2. Änderung des Bereiches 1 des B-Planes Nr. 3 der Gemeinde Bobitz

Planzeichnung , M 1:750

2. Änderung des Bereiches 1 des B-Planes Nr. 3

Entwurf

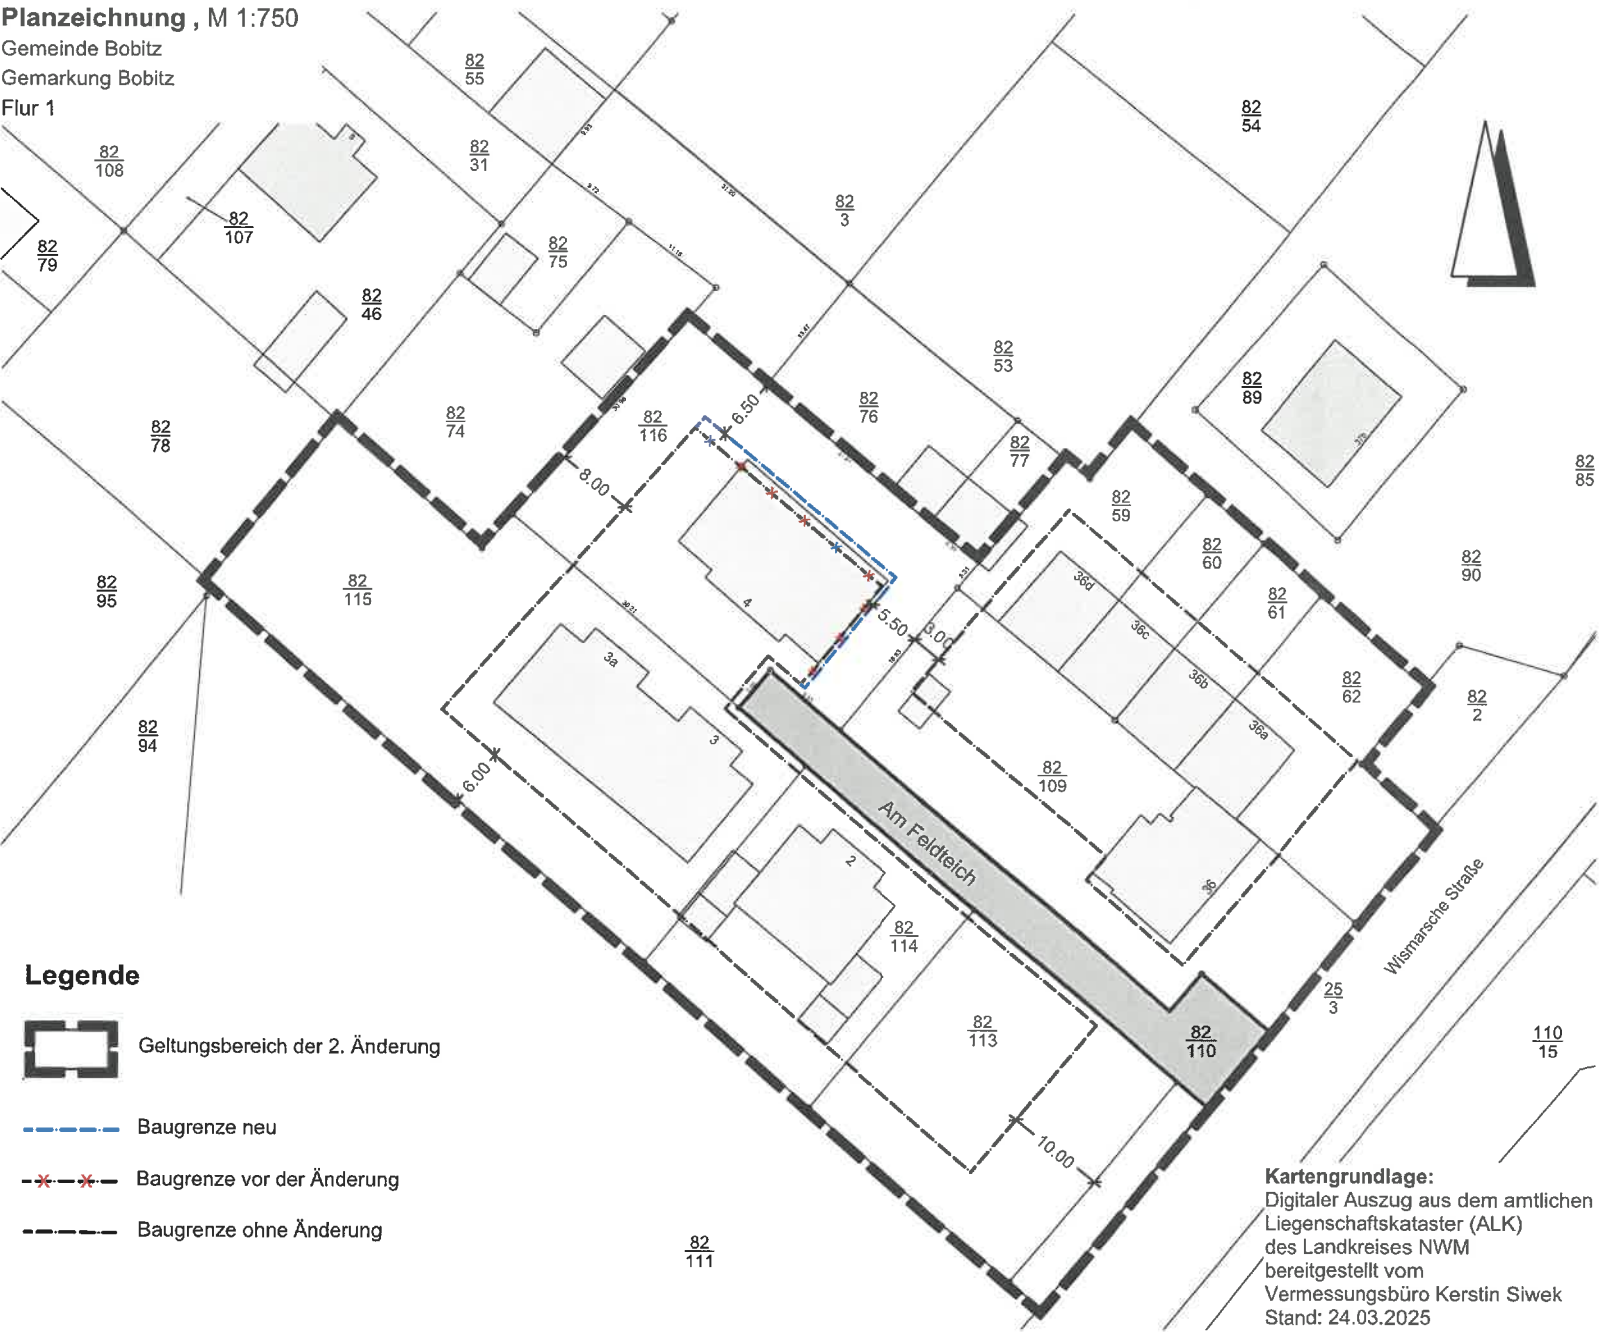
Die derzeit rechtskräftige nördliche und östliche Baugrenze wird aufgehoben.

Die nördliche Baufeldgrenze auf dem Flurstück 82/116 wird auf einen Abstand von 6,5 Metern parallel, gemessen von der nördlichen Flurstücksgrenze des Flurstücks 82/116, nach Süden festgesetzt.

Die östliche Baufeldgrenze auf dem Flurstück 82/116 wird auf einen Abstand von 5,5 Metern parallel, gemessen von der östlichen Flurstücksgrenze des Flurstücks 82/116, nach Westen festgesetzt.
